Kategorizace hřišť Fotbalové národní ligy v roce 2015

Kategorizaci provedli členové Komise pro stadiony a hrací plochy FAČR

Vlašim

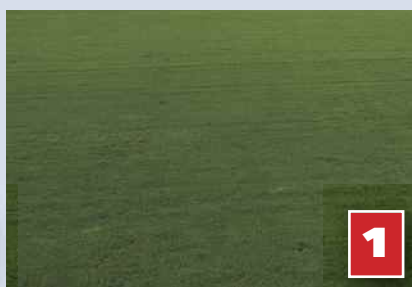
Hřiště po extrémních letních teplotách vykazuje známky houbových chorob a schnutí, převážně způsobených nerovnoměrným pokrytím plochy závlahovým systémem, který doporučujeme opravit. Hřiště založené pokládkou trávniku na původní škváru má problém s propustností i zakořeněním, výskyt lipnice roční je silně převládající. Stav hřiště se zhoršuje i přes snahu údržby. Doporučujeme začít s plánováním a přípravou kompletní rekonstrukce hřiště.

Třinec

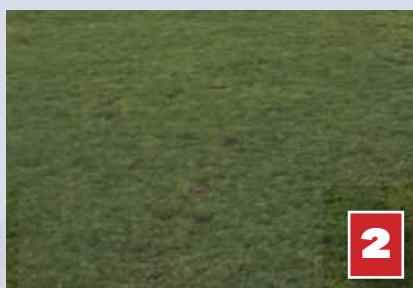
Hřiště vykazuje velmi vysokou herní zátěž, proto je hustota a pokryvnost pouze průměrná i při vysokém nasazení správců. Vodopropustnost je zhoršená, výskyt lipnice roční je již vysoký. Pro zlepšení aktuálního stavu doporučujeme co nejdříve provést strojní došetí a zapískování plochy. K celkovému zlepšení kvality hrací plochy však pomůže pouze kompletní rekonstrukce všech konstrukčních vrstev plochy.

Karviná - stadion Kovona

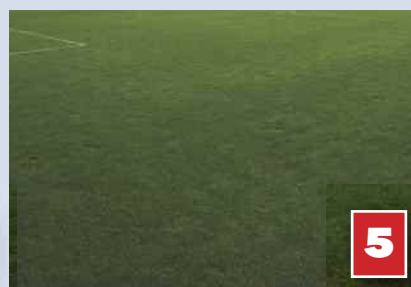
Stadion Kovona je hlavním hřištěm klubu jen po dobu rekonstrukce MS Karviná - Ráj. Hřiště působí pohledově dobrým dojmem s viditelnou dobrou údržbou. Vodopropustnost plochy je průměrná a zakořenění mělké (2-4 cm). Největším problémem je vysoký výskyt lipnice roční do 70 %. Doporučujeme upravit četnost a vydatnost závlahy a zvýšit intenzitu strojních zásahů (dosevy, písčování, aerifikace). K celkovému zlepšení kvality vede jen rekonstrukce.
